柏崎刈羽原子力発電所原子炉設置変更許可申請

(1号原子炉施設の変更) の概要について

平成17年4月

原子力安全・保安院

第2図 原子炉隔離時冷却系の比較

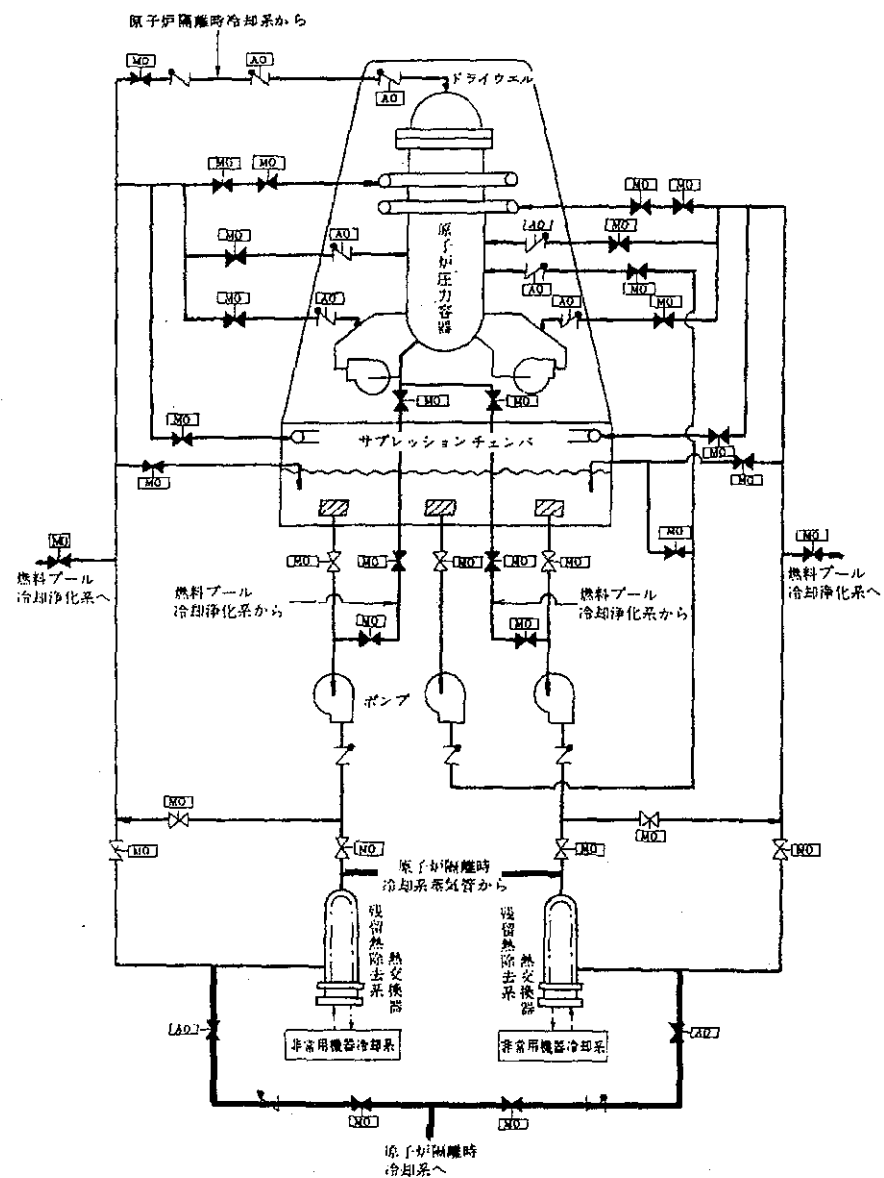
1号炉の残留熱除去系の機能の一つである蒸気凝縮モードは、原子炉隔離時に炉心の崩壊熱等を除去する機能を有しており、その凝縮水は原子炉隔離時冷却系の水源としても利用可能である。しかし、原子炉隔離時の炉心の崩壊熱等の除去については、通常の運転方法として、主蒸気を逃がし安全弁によってサプレッションチェンバのプール水中へ放出すると共に、原子炉隔離時冷却系の補給水により原子炉の水位維持を行うことが可能であり蒸気凝縮モードを用いる必要はないため、蒸気凝縮モードの機能を削除する。

— : 機能削除の範囲を示す。

第3図 残留熱除去系の比較

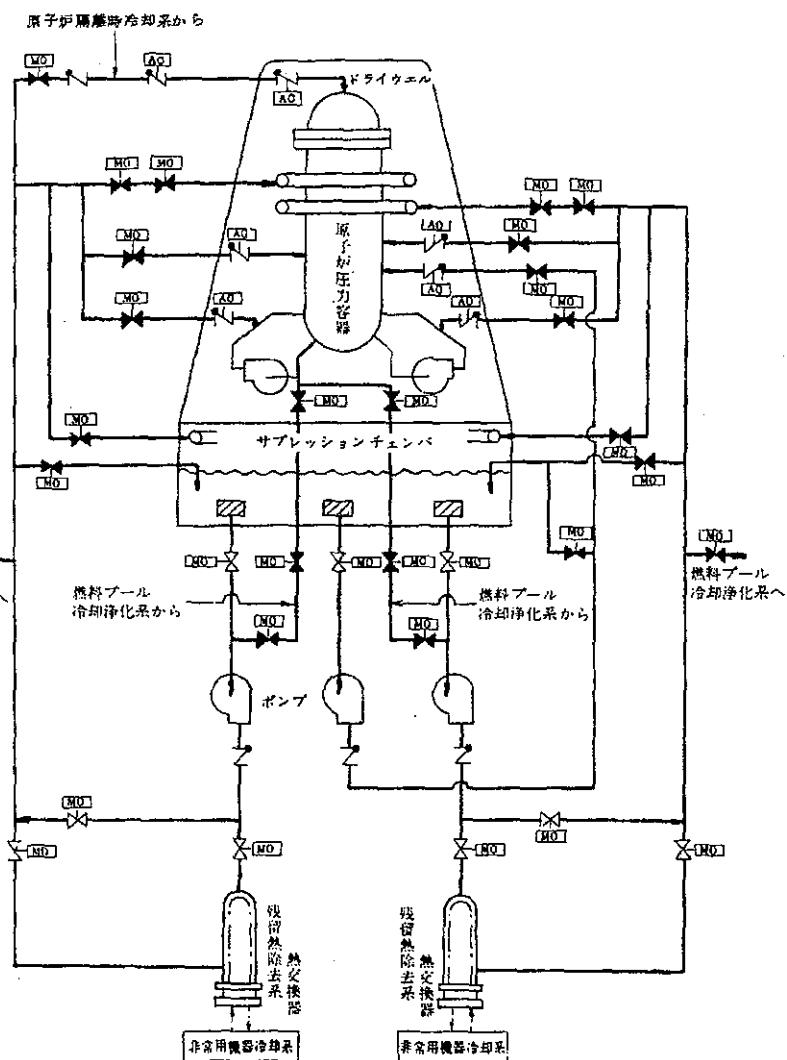
— : 機能削除の範囲を示す。
